监理通知单（质量）

工程名称：兴宾区整区30万千瓦（一期12万千瓦）户用分布式光伏项目 编号：AHBT/XBGF-001L/TZ-016

事由：关于南泗乡小六五村户主谢立整现场存在的相关质量问题

螺栓错装

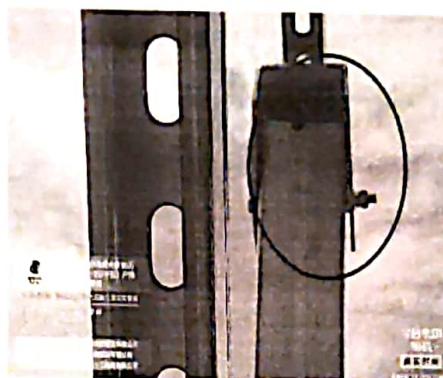
- 1、支架安装完成未经报验私自进行组件安装；
- 2、立柱斜撑螺栓错装；
- 3、支架螺栓未紧固；
- 4、组件安装工艺不规范（私自加塞木块，容易造成组件隐裂）；
- 5、组件安装压块不符合要求（组件只有一边边框有压块）；
- 6、施工现场发现组件破损太多。

针对此类问题，我监理部现要求你单位自接收本通知单起3日内完成现场整改消缺工作，否则我监理部将根据工程建设管理制度相关条例进行经济考核。
